Mission régionale d'autorité environnementale

**Avis relatif au projet de construction et d'exploitation  
d'un parc éolien dit « Parc éolien de la Gohélière »  
sur la commune de La Besace (08450)  
porté par la Société « Centrale Éolienne La Gohélière »  
(groupe NEOEN)**

n°MRAe 2021APGE47

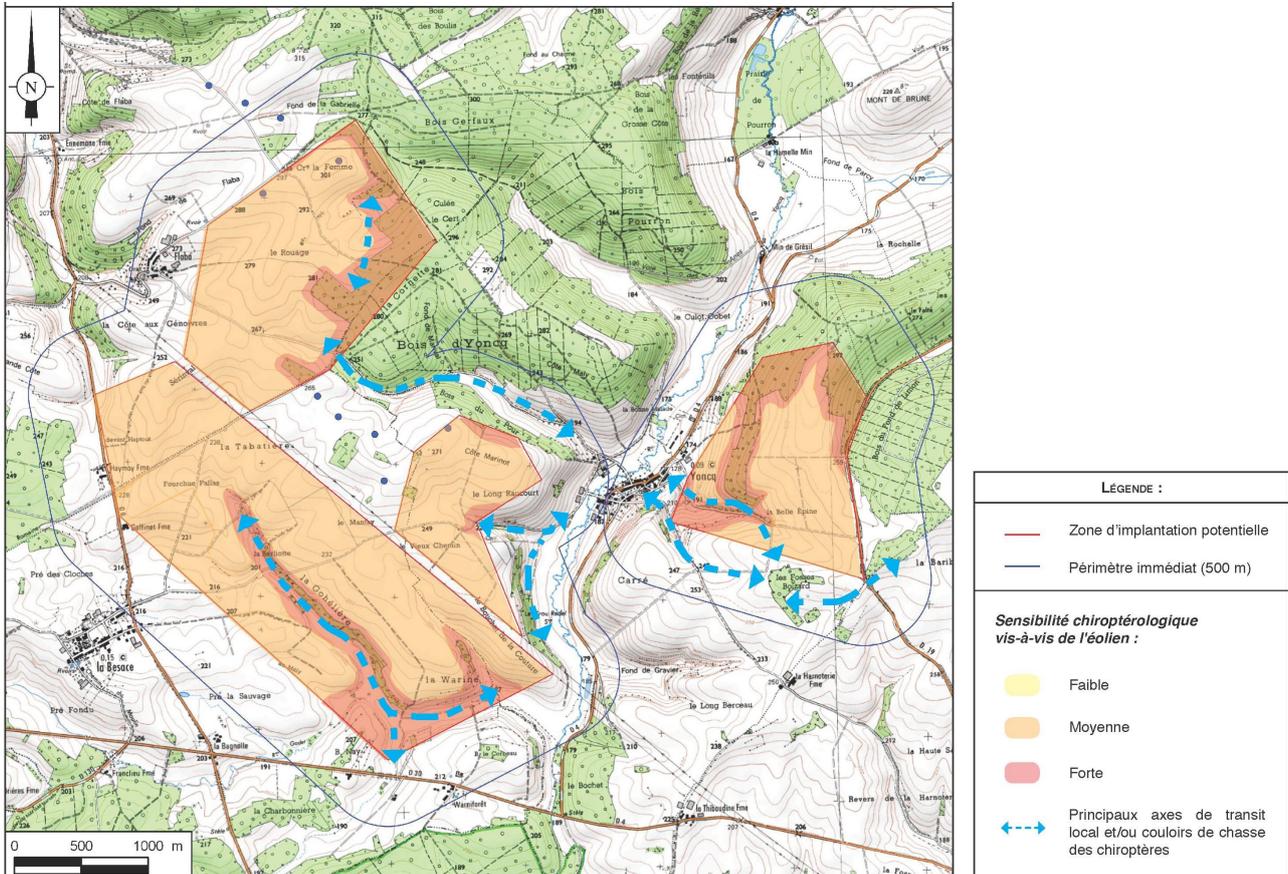
Par ailleurs, l'Ae s'étonne de la caractérisation du couloir de migration au sud de son projet. En effet, les Chauves-Souris se déplacent majoritairement le long des lisières boisées et entre zones boisées. Or ce corridor est indiqué comme s'arrêtant en zone dégagée entre 2 zones boisées.

***L'Ae recommande au pétitionnaire de s'assurer de la complétude de l'identification du corridor et, pour la bonne compréhension du projet, de localiser les positions des aérogénérateurs sur la représentation cartographique.***

***Diagramme de saturation pour le hameau de Flaba***

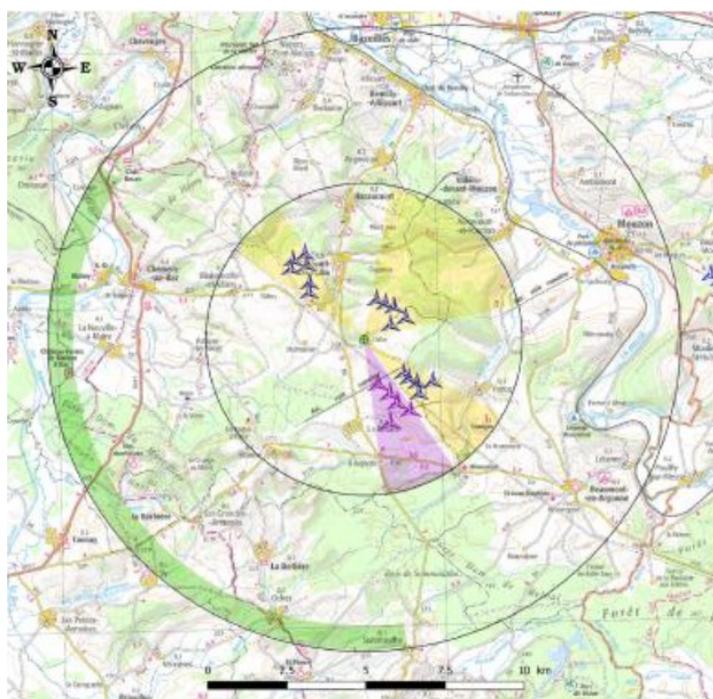
En matière de saturation visuelle, l'Ae relève un risque de saturation visuelle sur le hameau de Flaba et de Raucourt-et-Flaba.

L'Ae rappelle que le SRE Champagne Ardenne indique qu'un « *angle sans éolienne de 160 à 180° est souhaitable pour permettre une véritable respiration visuelle* » et regrette que cette préconisation ne soit pas respectée.

***L'Ae rappelle au pétitionnaire sa recommandation sur la prise en compte de toutes les préconisations du SRADDET et de ses annexes dont le SRE Champagne Ardenne (chapitre 2.1 du présent avis) en particulier celles relatives à l'insertion paysagère et la saturation visuelle.***
